**Avis délibéré de la Mission Régionale d'Autorité environnementale
de Nouvelle-Aquitaine
sur un projet de centrale photovoltaïque à
Dangé-Saint-Romain (86)**

n°MRAe 2021APNA137

Localisation du projet : Commune de Dangé-Saint-Romain (86)
Maître(s) d'ouvrage(s) : Société SERGIES
Avis émis à la demande de l'Autorité décisionnaire : Préfète de la Vienne
En date du : 28 septembre 2021
Dans le cadre de la procédure d'autorisation : Permis de construire
L'Agence régionale de santé et la préfète de département au titre de ses attributions dans le domaine de l'environnement ayant été consultées.

Plan masse du projet – extrait étude d'impact page 120

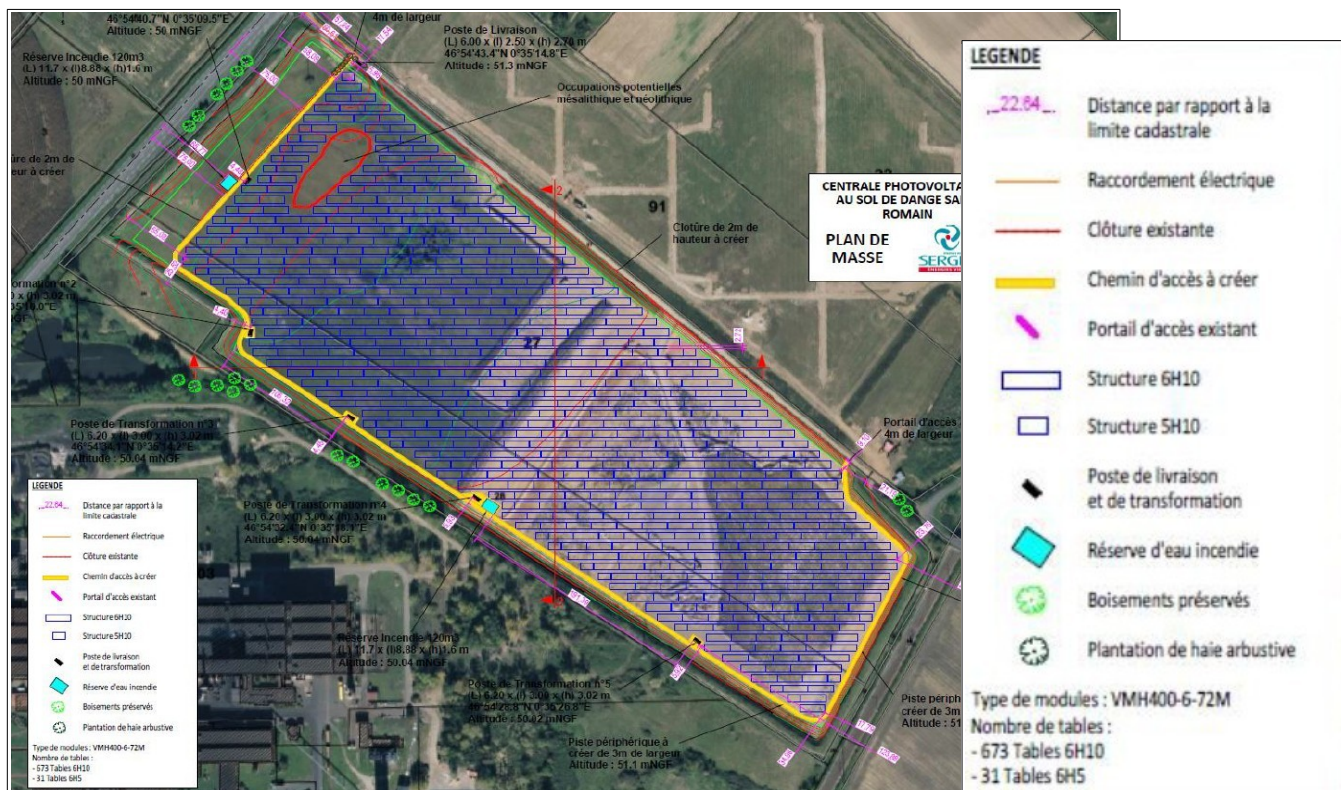
Enfin, le plan masse de la centrale figurant en page 120 présente en partie nord-est un secteur d'évitement du fait d'une « occupation potentielle mésolithique et néolithique ». Aucune autre information sur ce point n'est présenté dans l'étude d'impact, ce qui n'est pas satisfaisant au regard de l'enjeu patrimonial. **Des compléments de précisions sont attendus sur ce point et sur la manière dont le projet a pris en compte la présence de cette occupation potentielle.**

Cartographie des ZNIEFF (en jaune et bleu) dans un rayon de 20 km – extrait étude d'impact page 22. Le site Natura 2000 de « La Carrière des pieds grimauds », qui constitue également une ZNIEFF figure en partie sud de la carte

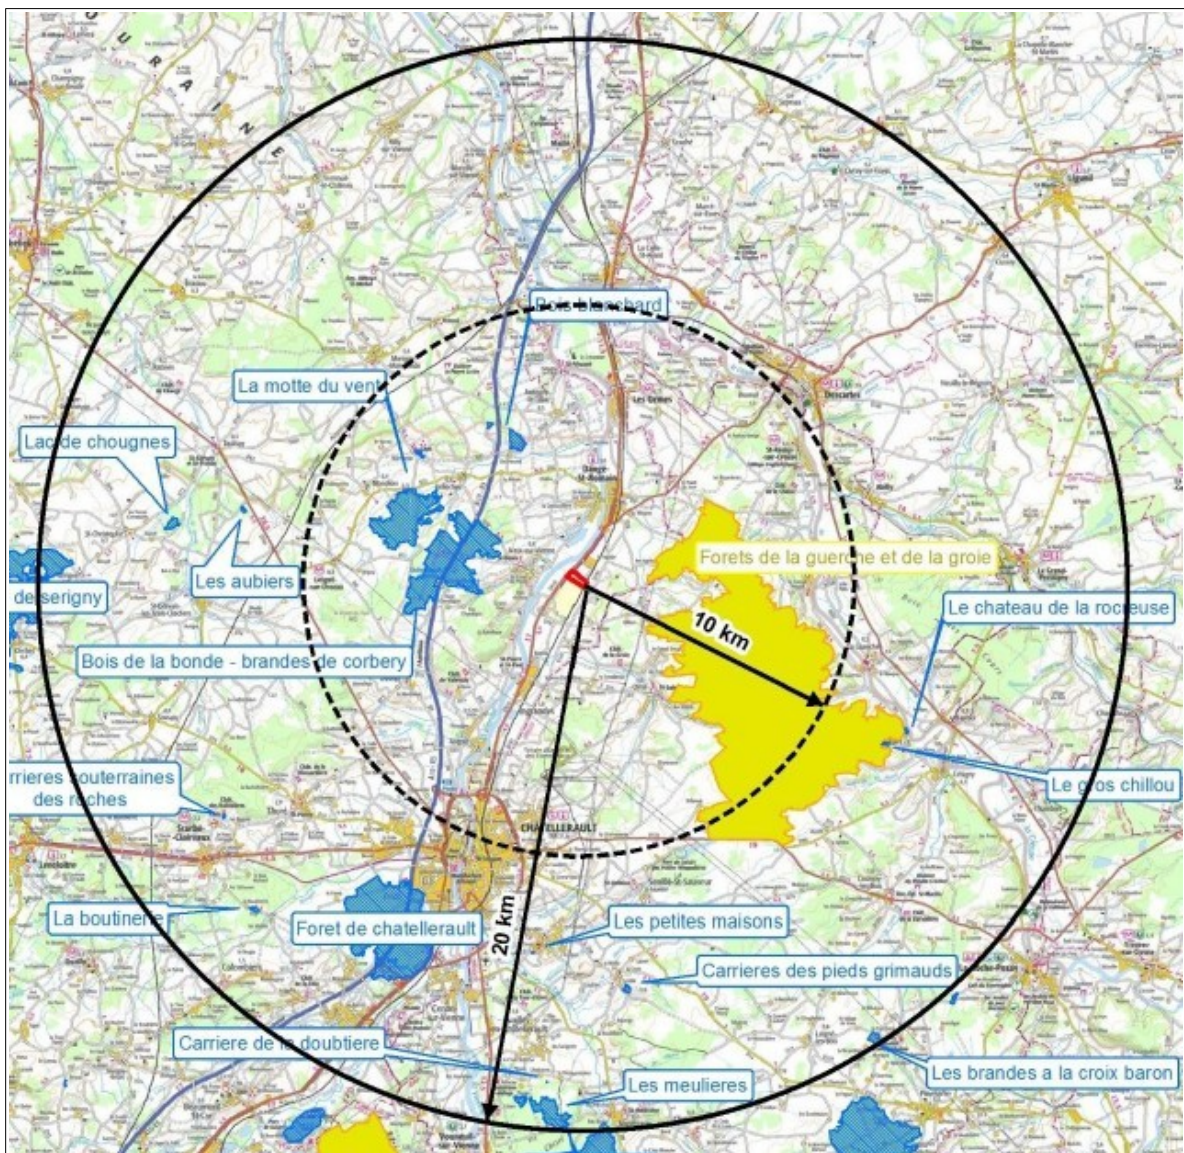
Le site d'implantation a fait l'objet de plusieurs investigations réalisées en avril, mai, et juin 2019. L'étude mériterait à cet égard de justifier l'absence d'investigations les autres mois de l'année notamment en période hivernale (propice à l'observation des oiseaux hivernants). Les investigations ont permis de mettre en

Cartographie des habitats naturels – extrait étude d'impact page 34

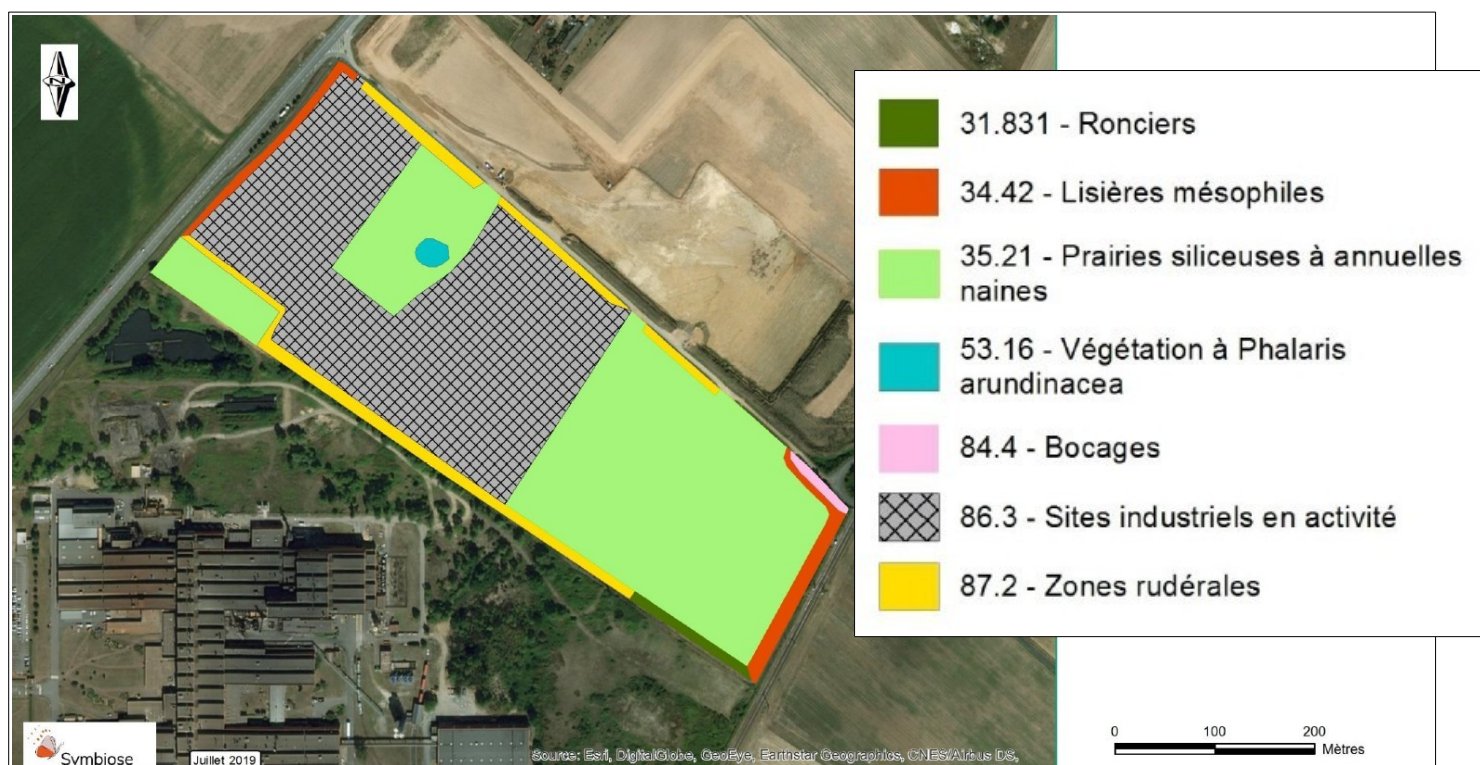
La MRAe recommande que l'étude soit complétée par la présentation d'une cartographie représentant les habitats (notamment repos et reproduction) des espèces protégées observées. L'étude conclut en page 66 à la présence d'enjeux faibles sur la majeure partie de l'aire d'étude, ce qui n'est pas cohérent avec la présence avérée d'espèces protégées (notamment le Crapaud calamite).

Concernant **les zones humides**, les investigations ont mis en évidence la présence d'un îlot de Saule blanc, entourant une dépression asséchée et correspondant à un milieu humide (en bleu sur la cartographie des habitats naturels reproduite ci-dessus).
